CORREGIMIENTO DE NUEVA GORGONA, DISTRITO DE CHAME,
PROVINCIA DE PANAMÁ OESTE - PROYECTO
HACIENDA MALIBÚ

**SECCIÓN DE EVALUACIÓN DE ESTUDIO DE IMPACTO AMBIENTAL
INFORME TÉCNICO DE INSPECCIÓN DE CAMPO DE EsIA, CATEGORÍA I
DRPO-IIo-SEIA-149-2021**

La Chorrera, 13 de agosto de 2021
DRPO-DIREC-SEIA-NE-873-2021

En seguimiento al proceso de evaluación del **ESTUDIO DE IMPACTO AMBIENTAL CATEGORÍA I, PROYECTO: HACIENDA MALIBÚ**, ubicado en el corregimiento de Nueva Gorgona, distrito de Chame, provincia de Panamá Oeste, ingresado el 26 de julio de 2021, para su evaluación por la Sección de Evaluación de Impacto Ambiental del Ministerio de Ambiente de Panamá Oeste, deseamos expresarle que luego de evaluar el Estudio de Impacto Ambiental, tenemos a bien solicitarle lo siguiente:

IMÁGENES DE LA INSPECCIÓN

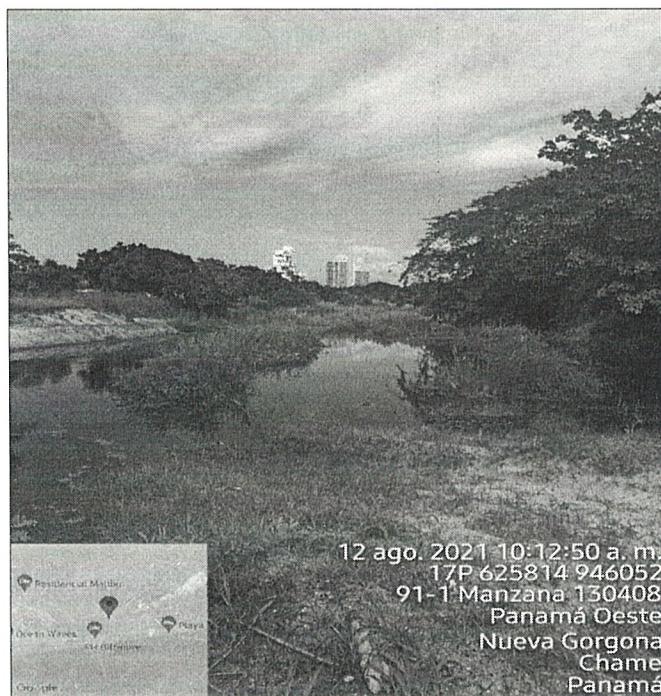
Se observó que el área donde se pretende desarrollar el proyecto mantiene una laguna artificial que recoge las aguas de la lluvia o pluviales y abarca casi la totalidad del polígono, según información de los representantes del proyecto, nos informan que anteriormente este terreno era utilizado por sus antiguos dueños para la extracción de arena, dejando un reservorio de agua. También nos informan que esta laguna será rellenada con material pétreo (matacán, Boulder) y que además de la calle principal, tendrá calles de acceso a los lotes. Su topografía es plana a ligeramente suave, con suelos arenosos y compuesta por una vegetación tipo gramínea, algunos árboles dispersos y cerca viva (Panamá, ciruelo, guácimo, poro poro, entre otros). No existe fuente hídrica dentro del polígono del proyecto.

Imagen 1. Vista del área del futuro proyecto, donde se observa la laguna artificial. Foto tomada por: Yohana Castillo. Fecha: 16/08/2021

Imagen 2. Camino de acceso a los lotes. Foto tomada por: Yohana Castillo. Fecha: 16/08/2021

Imagen 3. Se observa la vegetación compuesta por gramíneas, árboles dispersos y cerca viva. Foto tomada por: Yohana Castillo. Fecha: 16/08/2021
